Vu la demande de permis de construire présentée le 31/07/2026 et complétée le 03/09/2026 par JSAB LAURENCE représentée par Monsieur LAURENCE RENAUD demeurant 40 Rue Jouffroy d'Abbans - 75017 Paris et enregistrée par la Mairie de La Frette-sur-Seine sous le numéro **PC 95257 26 00006**,

Vu l'objet de la demande pour la création de 3 logements de type F4 - F2 - F1, la surélévation, l'extension et la modification des façades de la construction existante et la transformation du garage en surface de plancher créant une surface de plancher de 78 m² sur un terrain sis 55 Rue de Verdun 95530 LA FRETTE SUR SEINE et cadastré AE355, AE356, AE357,

Article 1 : Le permis de construire est REFUSE.

ANNEXE 1 – Schéma de principe du réseau d'assainissement à créer

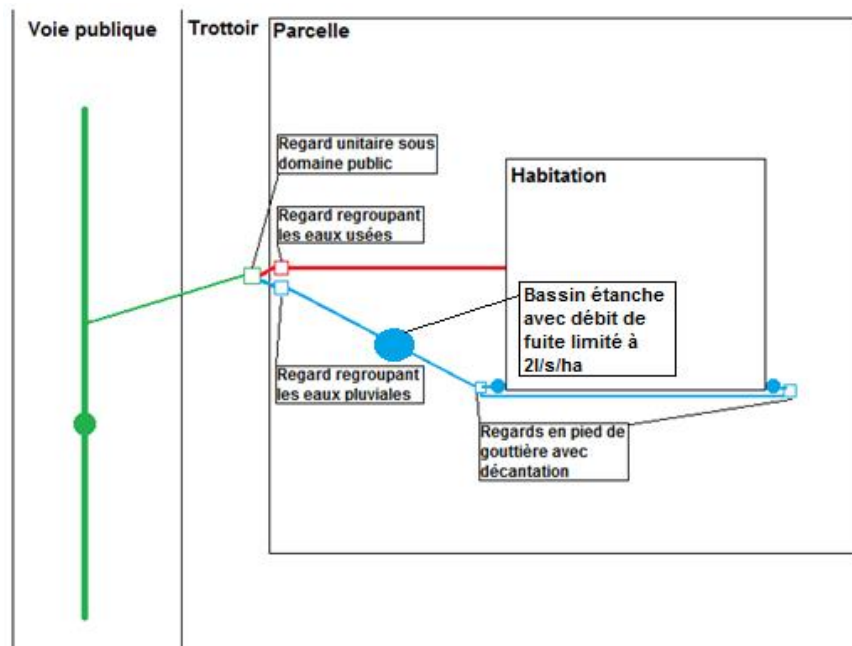
Le réseau de la rue est un réseau unitaire. La canalisation la plus proche, au droit du terrain est de diamètre nominal Ø500 et à une profondeur de 3,22m.

Un branchement de diamètre 150mm avec une pente de 3cm /m devra être réalisé entre la canalisation sous chaussée et le nouveau regard sous trottoir en limite du domaine privé pour les eaux usées. La gestion à la source des eaux pluviales et notamment la gestion à ciel ouvert, sans rejet extérieur au réseau d'eaux pluviales, des pluies courantes correspondant aux 8 premiers millimètres de chaque épisode pluvieux doit être pris en compte.

Les eaux pluviales et les eaux usées devront être séparées jusqu'en limite de propriété. Un système de rétention (calculé - pour une surface de projet inférieure à 1 000 m² : débit de fuite maximal de 2 l/s pour une pluie de période de retour d'au moins 20 ans) ainsi qu'un régulateur limitant le débit à 2L/s devra être installé

Le raccordement sur la canalisation devra être réalisé par carottage et joint d'étanchéité, dans le cas où le raccordement se ferait sur le regard du réseau, une chute accompagnée devra être réalisée. Le remblai de la tranchée devra être compacté et conforme aux prescriptions du fascicule 70 du Cahier de Clauses Techniques Générales (C.C.T.G.). La chaussée et les trottoirs devront être remis en état à l'identique. Vous trouverez en annexe un schéma de principe du réseau à créer.
